Avis du CPIE Vallées de la Sarthe et du Loir concernant l'obtention de 3 permis de construire pour la conception d'une centrale photovoltaïque sur la zone d'activité Loirécopark partie Ouest (commune d'Aubigné-Racan) par la société Neoen

Carte de localisation du projet photovoltaïque (source : Etude d'impact – Chapitre E – Description du projet – p 176 – ATER Environnement - 2020)

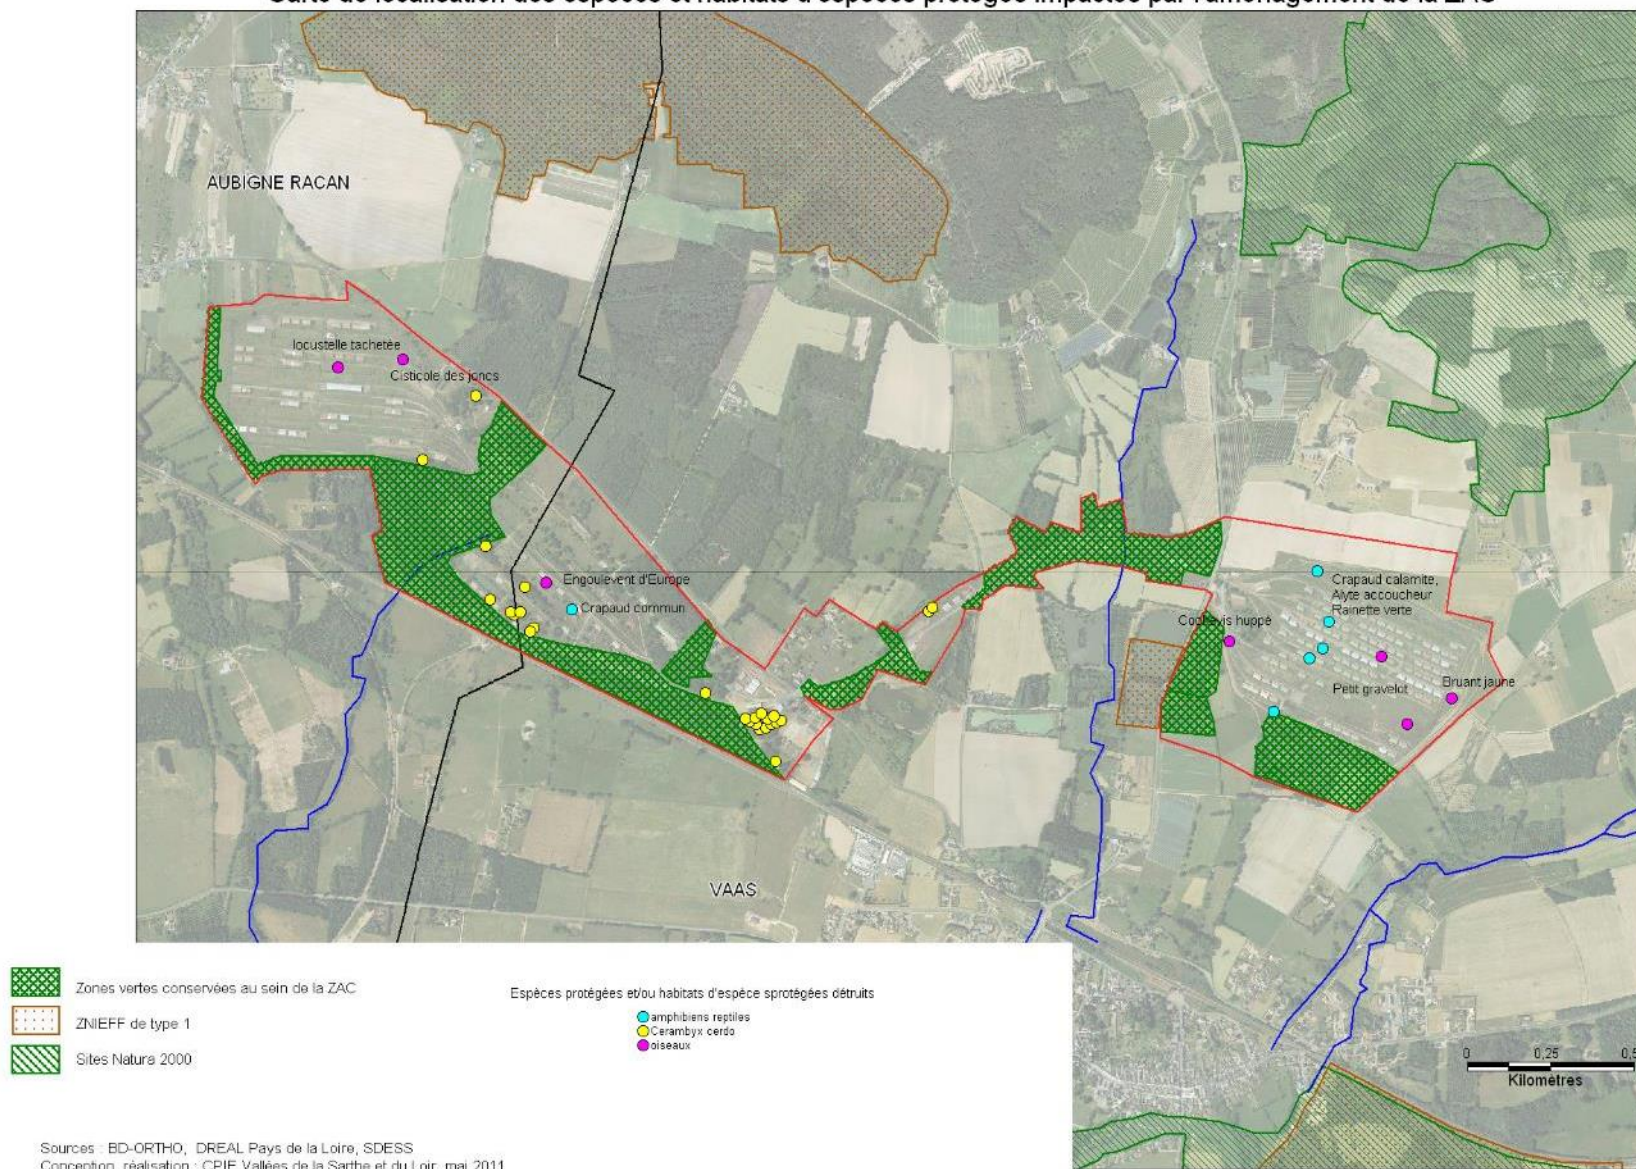
En 2011, le CPIE a été missionné par le Syndicat de Développement Economique du Sud-Sarthe, gestionnaire du site à l'époque, afin de réaliser le dossier de demande dérogation pour la destruction d'habitats et d'espèces protégées suite au projet de réhabilitation de l'ancien ETAMAT en ZAC. Dans le cadre de ce dossier, aux vues des enjeux environnementaux importants, des zones dites « zones vertes » ont été définies sur le site afin d'être conservées sans aucun aménagement. Dans le cadre de la mise en œuvre des mesures de compensation le SDESS s'est engagé entre 2012 et 2016 à réaliser des actions d'entretien suivant les mesures indiquées dans le dossier. Or le projet de construction de la centrale photovoltaïque ne prend pas en compte une partie des zones vertes (cf. cartes ci-après) notamment celles sur la partie Ouest de la zone d'activité. Ainsi il y a un non respect des engagements pris par le précédent gestionnaire sur les zones à conserver. Le périmètre du projet ainsi que les mesures ERC proposées par l'aménageur sur ces zones doivent être revues afin d'intégrer « les zones vertes » définies.

Carte de localisation des espèces patrimoniales – focus sur la Spiranthe d'automne (Source : Suivis écologiques 2014 – ZAC Loirécopark – CPIE)

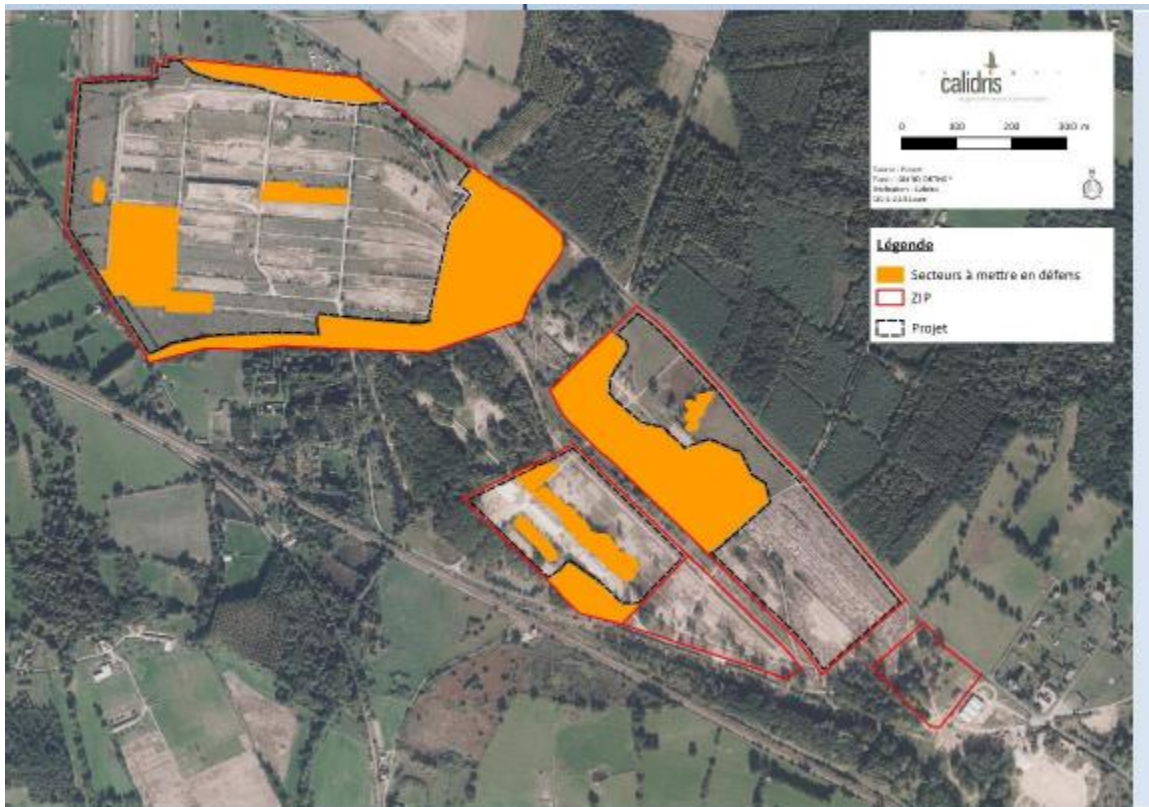
Concernant la Spiranthe d'automne, il peut ainsi être envisagé de maintenir la station en agrandissant la zone proposée de mise en défens dans le cas des mesures de réduction (cf. carte ci-après). Le déplacement de la station de Lotier maritime ne doit pas se faire au dépourvu de la Spiranthe d'automne.
